con la presente si inviano le Osservazioni contro il Progetto di un impianto eolico codice procedura ID_VIP/ID_MATTIM: 1269 denominato "Pitigliano" ubicato nei comuni di Pitigliano (GR) e Sorano (GR) costituito da 20 (venti) aerogeneratori di potenza nominale 7,0 MW per un totale di 140,0 MW con relative opere connesse ed infrastrutture indispensabili.

“Progetto di un impianto eolico denominato “Pitigliano” ubicato nei comuni di Pitigliano (GR) e Sorano (GR) costituito da 20 (venti) aerogeneratori di potenza nominale 7,0 MW per un totale di 140,0 MW con relative opere connesse ed infrastrutture indispensabili”

Allegato 3 - Osservazioni contrarie all'impianto eolico;

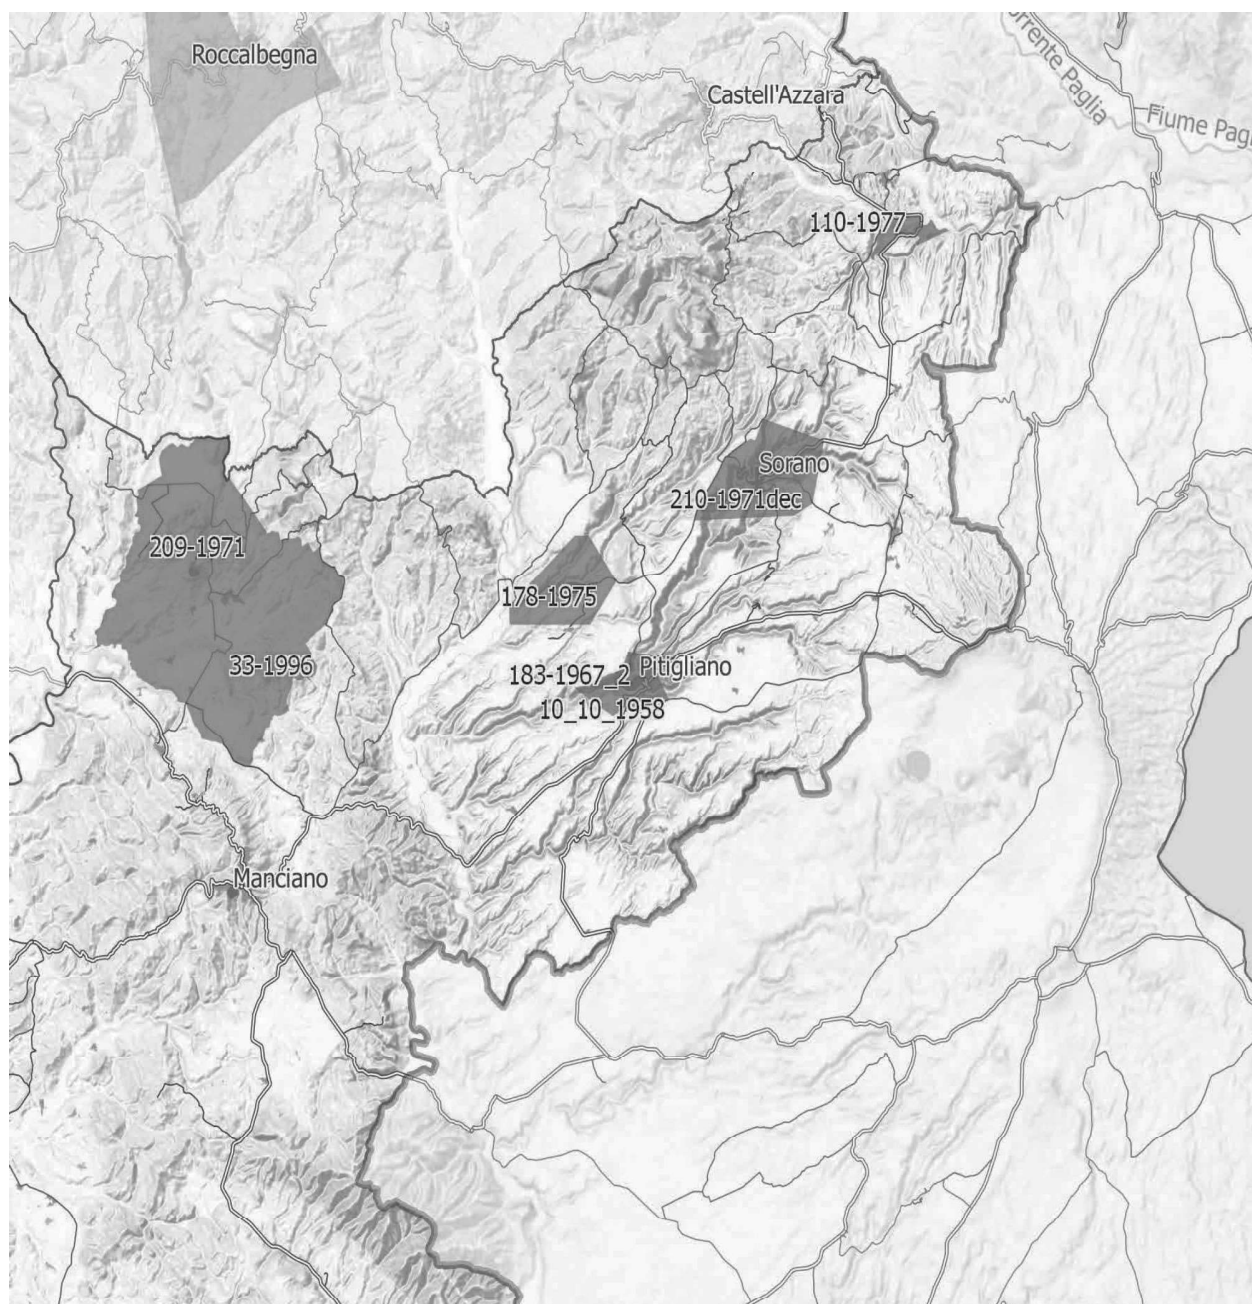
IMMAGINE n. 4 Si evidenzia che i tre aerogeneratori WTG 07, WTG 08 e WTG 09 impattano con il vincolo paesaggistico di notevole interesse pubblico del Centro Storico di Sorano. Il WTG 07 si troverebbe a 2828 m, WTG 08 2504 e WTG 09 2990. Il cavidotto dell'impianto invece impatta in buona parte del Vincolo paesaggistico ex art. 136 del CBC del Centro Storico di Pitigliano.

IMMAGINE n. 7 Mappa della intervisibilità degli impianti eolici elaborata dall'Associazione nazionale Amici della Terra. La mappa non è aggiornata comunque rende molo bene dell'enorme impatto visivo creato dal cumulo degli impianti.

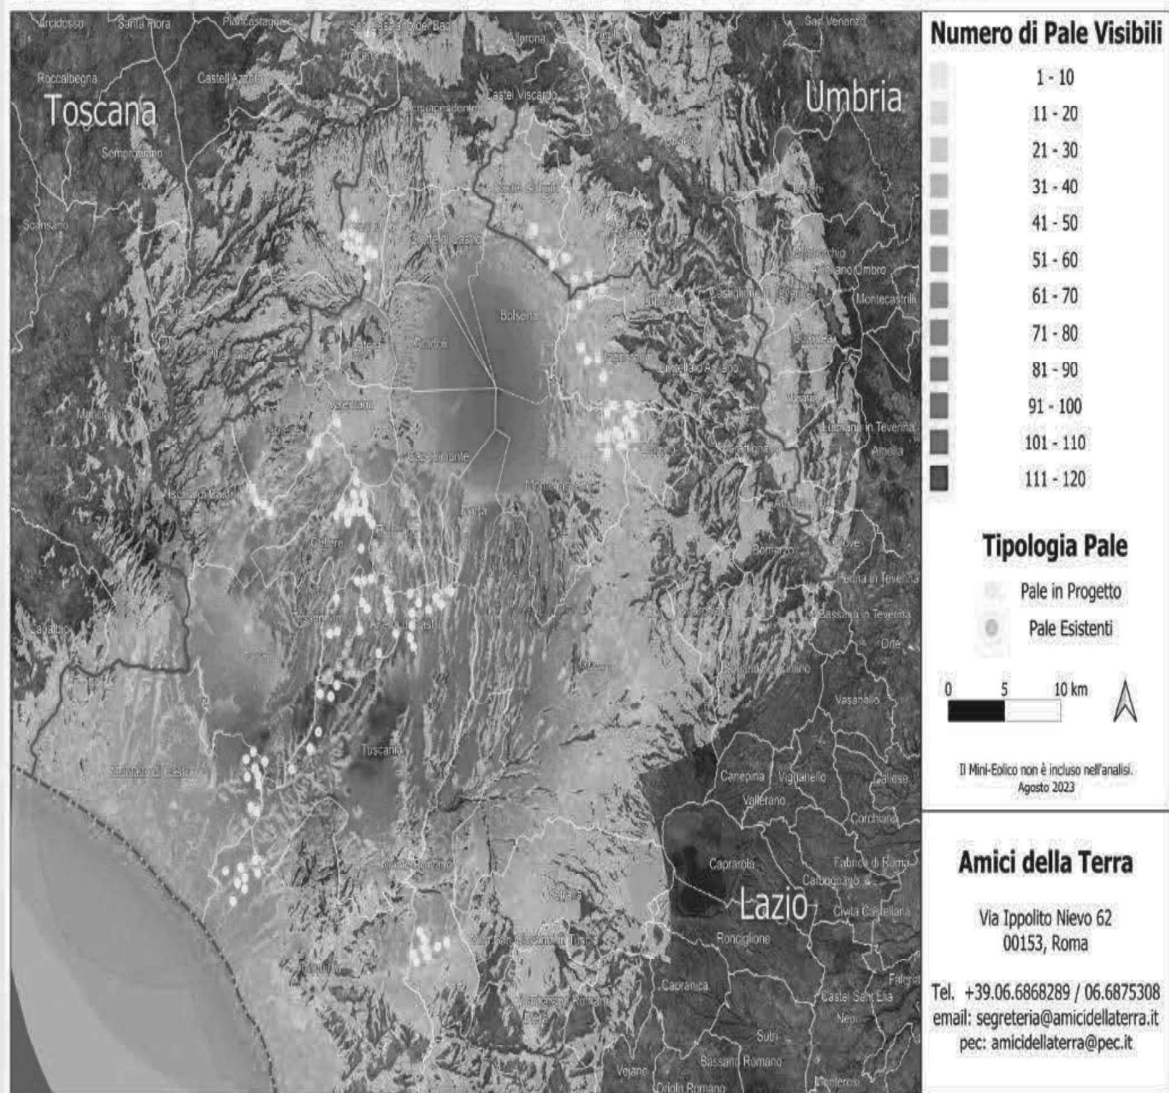
Se agli impianti eolici rappresentati qui sopra che non comprendono sia l'impianto eolico Pitigliano e le altre 14 pale del progetto eolico in verifica amministrativa sempre nel territorio di Pitigliano si aggiungono i migliaia di ettari (7000 fin'ora) di territorio occupato dagli impianti fotovoltaici e agrivoltaici e dalle altre tipologie appare chiaro il numero spropositato degli impianti FER nella bassa toscana e nella Tuscia.

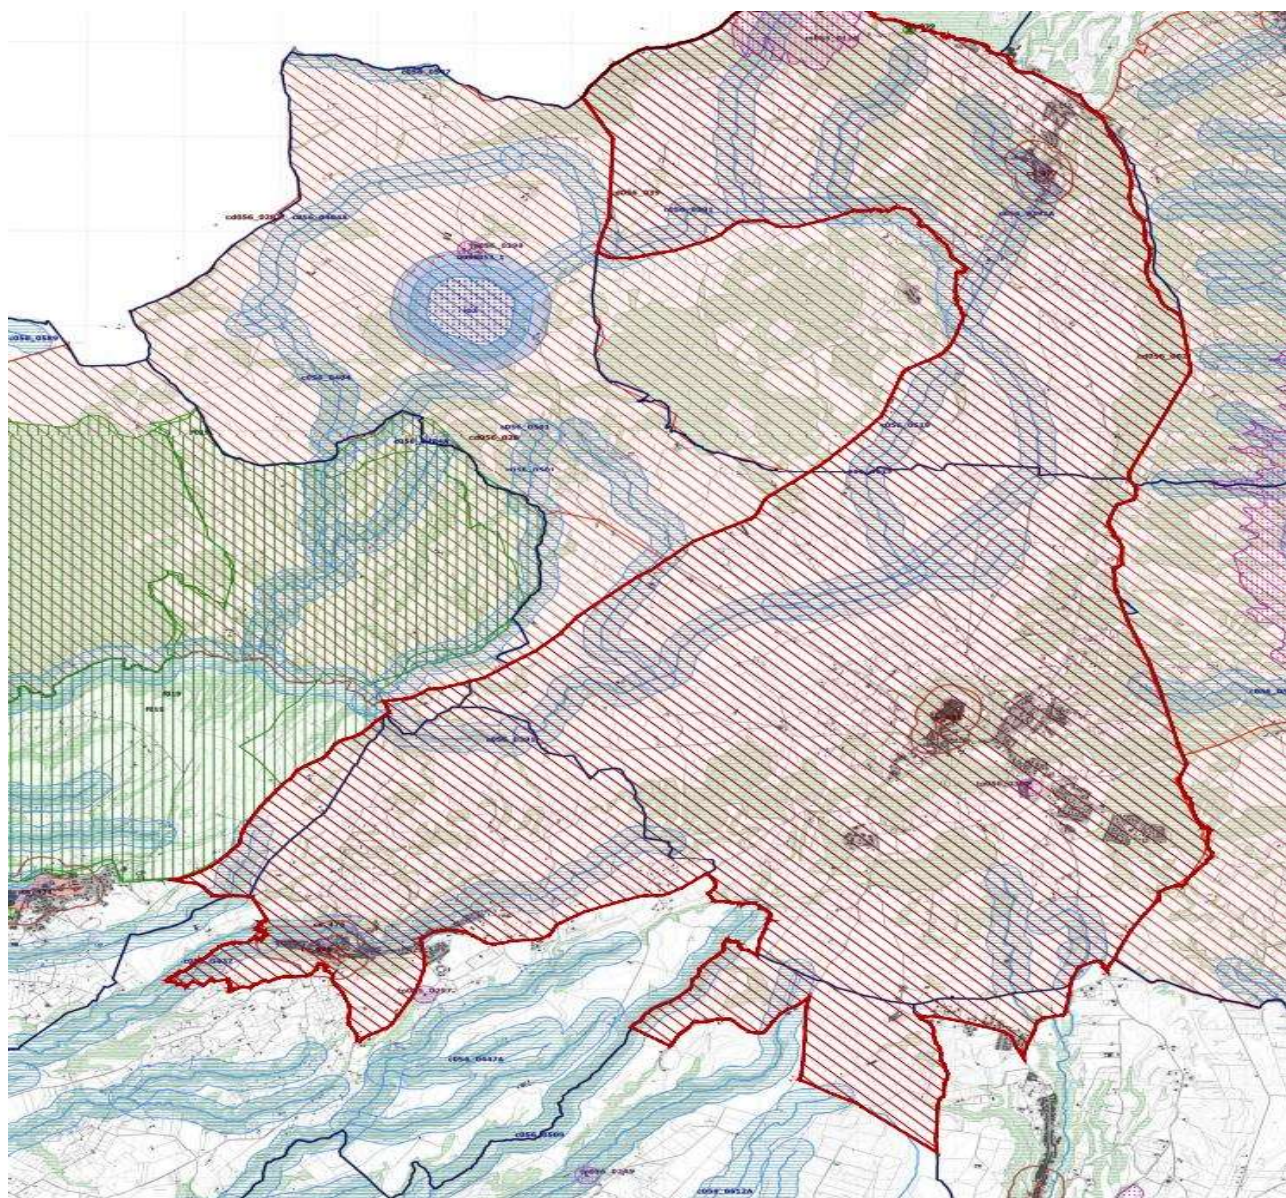
Come è illustrato nell'immagine si ribadisce che l'impianto industriale "Pitigliano" ricade completamente all'interno delle fasce di rispetto dei due vincoli di notevole

interesse pubblico e lambisce quelle di un terzo vincolo e quindi come affermato dal Consiglio di Stato nelle sentenze citate, l'impianto è insediato in area non idonea ai sensi dell'art. 20 comma 8 lettera c quater del D.Lgs. n. 199/2021 e ss.mm.ii al contrario di quanto sostiene la proponente.
